*Ref. Respuesta a solicitud de información aclaratoria al EsIA Categoría II del Proyecto
“REHABILITACIÓN DE PISCINAS O ESTANQUES DE CULTIVO DE CAMARONES”.*

Estudio de Impacto Ambiental Categoría II

Proyecto titulado "***Rehabilitación de Piscinas o Estanques de Cultivo de Camarones***"

Enero de 2024

*Plano de Área de
Reforestación.*

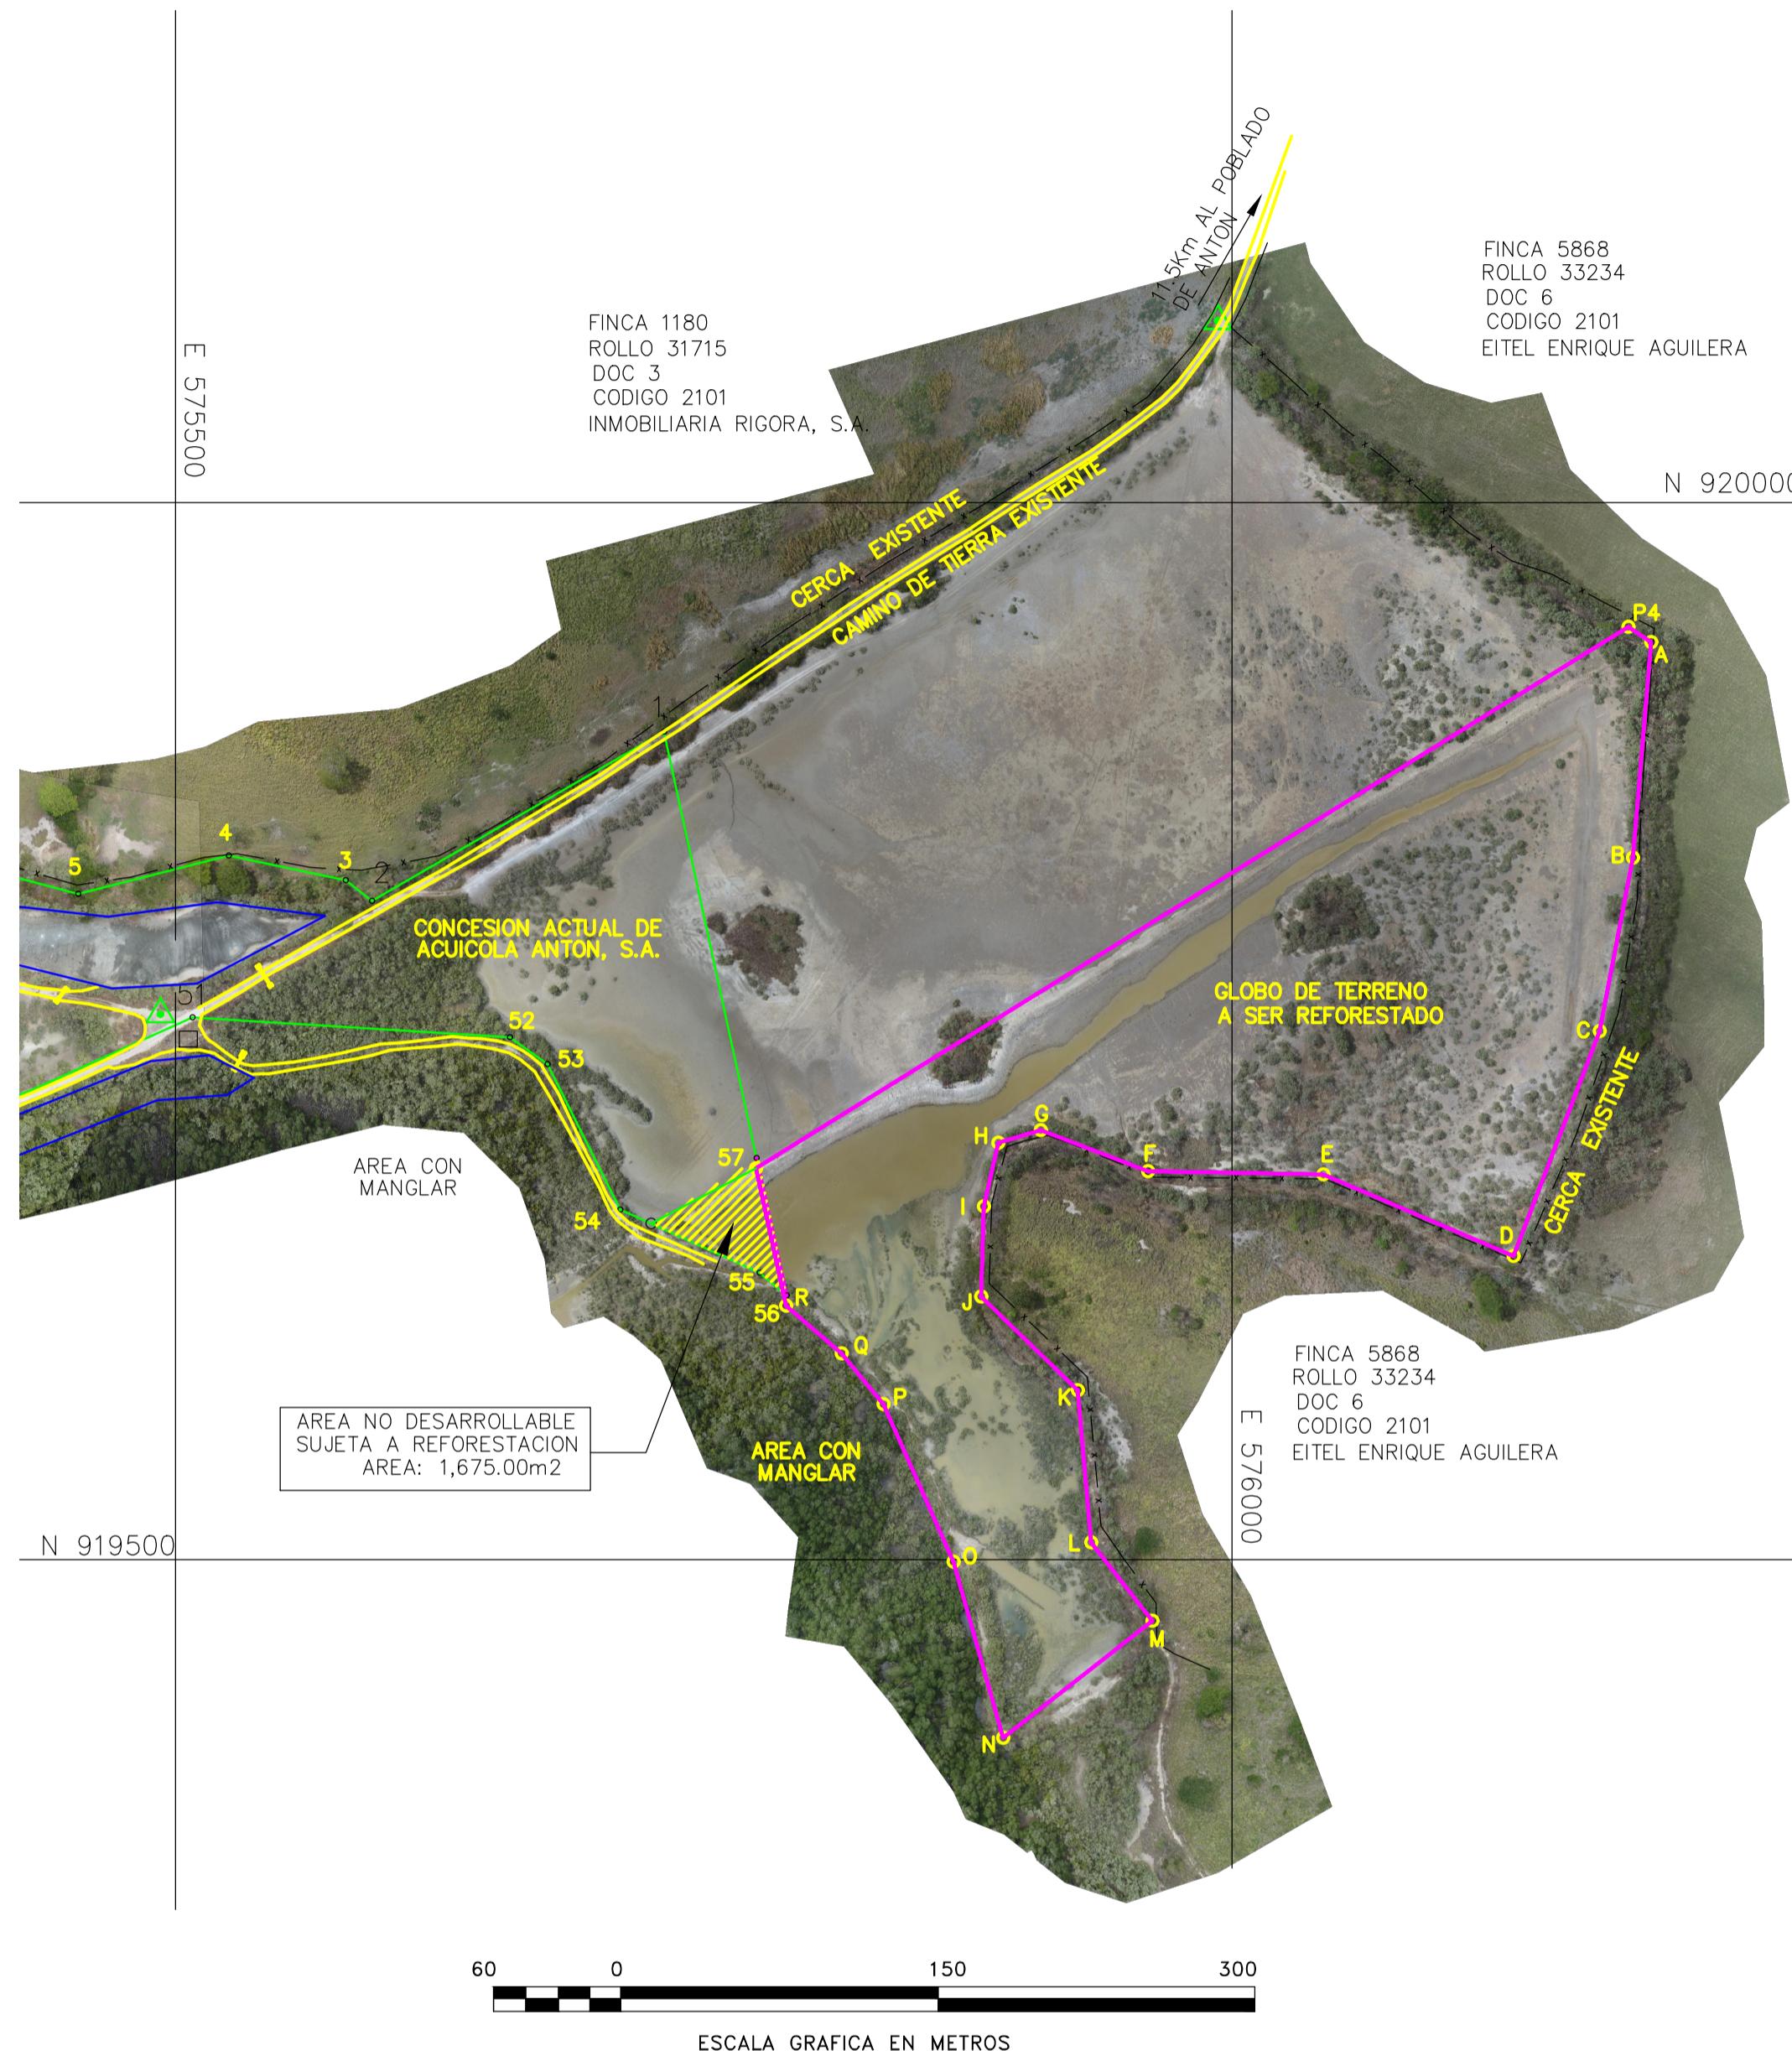
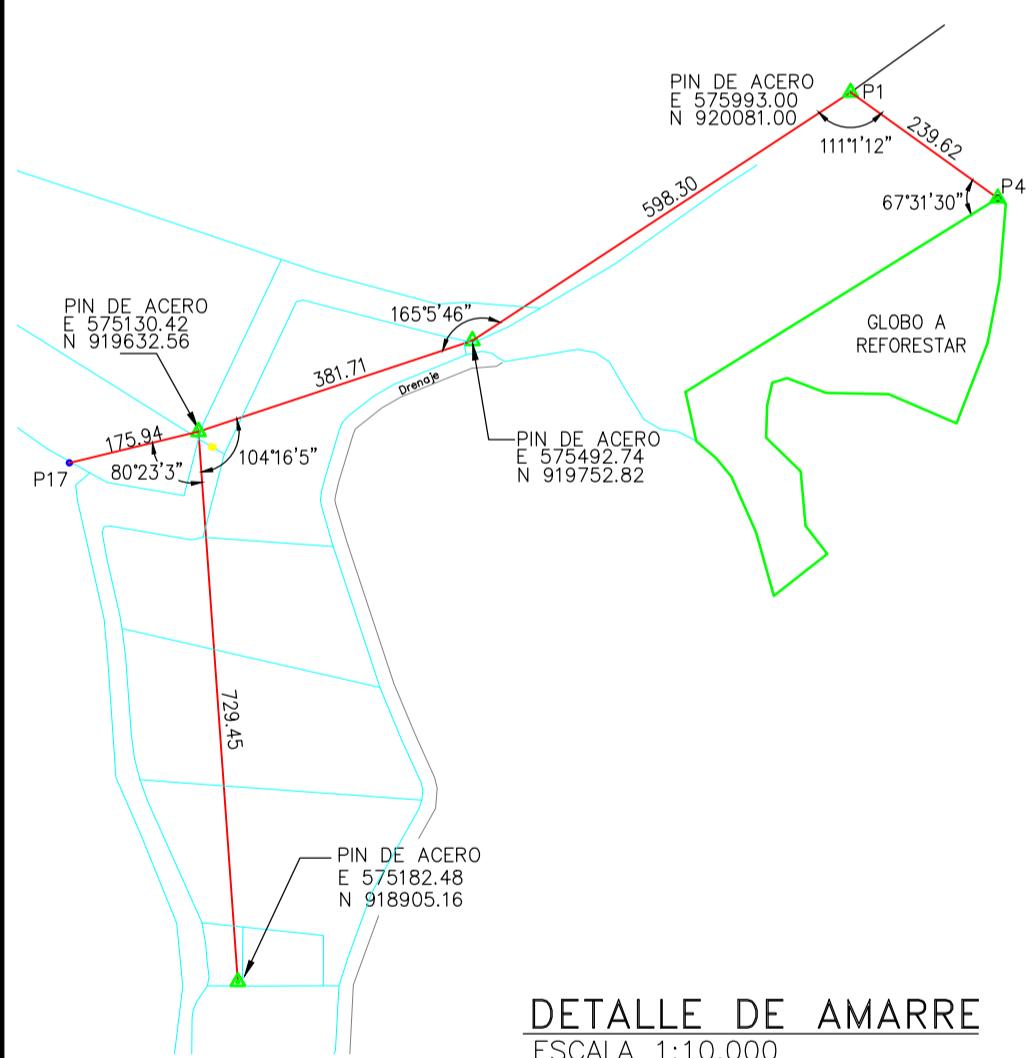
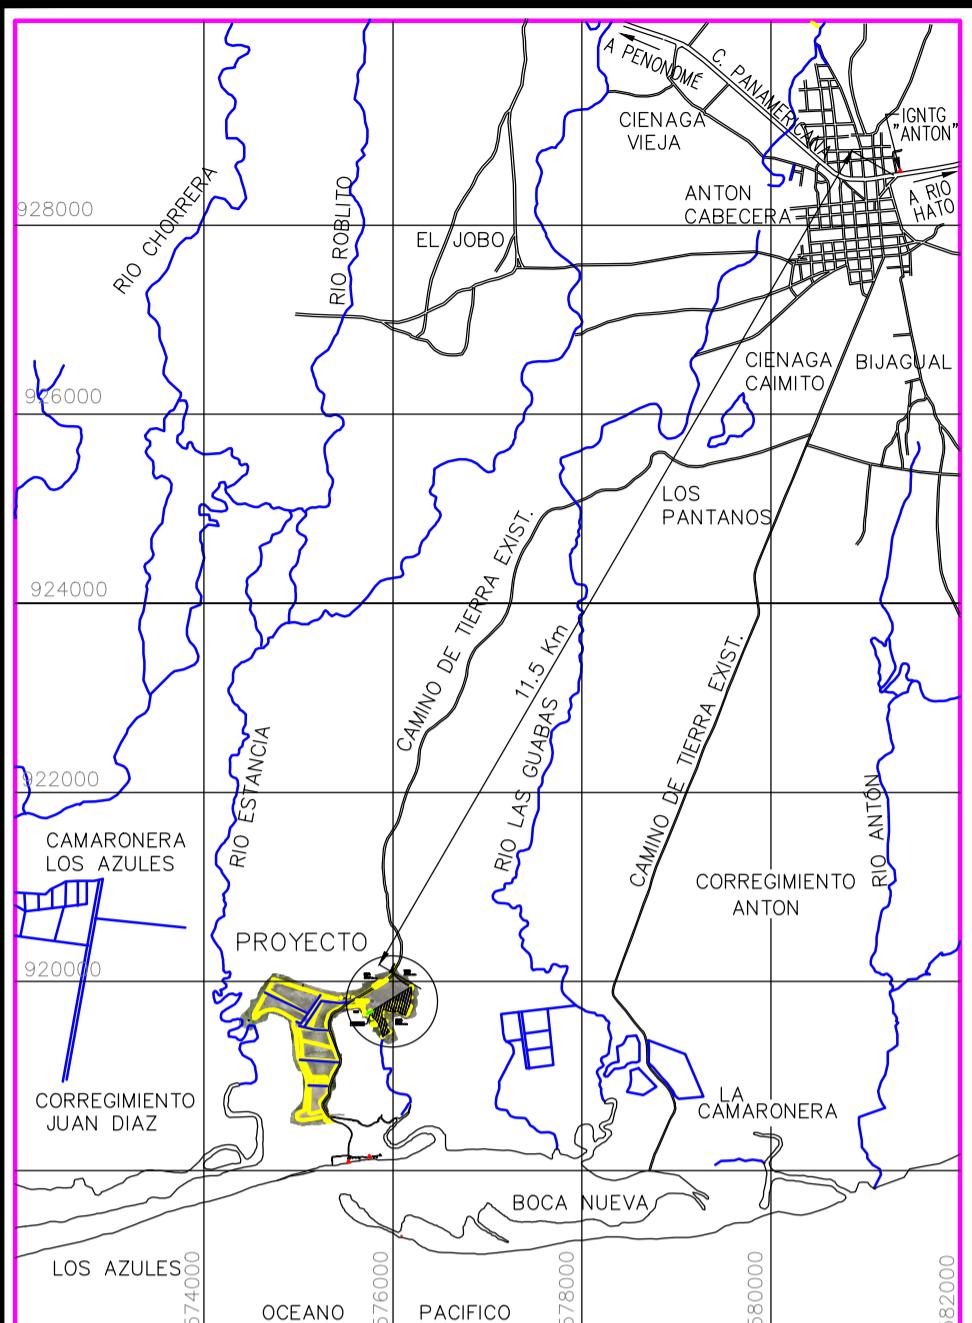
- a. presentar las coordenadas definidas del polígono total del proyecto y de cada estanque, e indicar sus superficies. No debe traslapar con zonas de reforestación previamente establecidas.
- b. presentar las coordenadas del polígono de reforestaciones aledañas realizadas por el promotor.

- Presentar las coordenadas del polígono de reforestaciones aledañas realizadas por el promotor.

Punto 5b): Ver Anexo 6
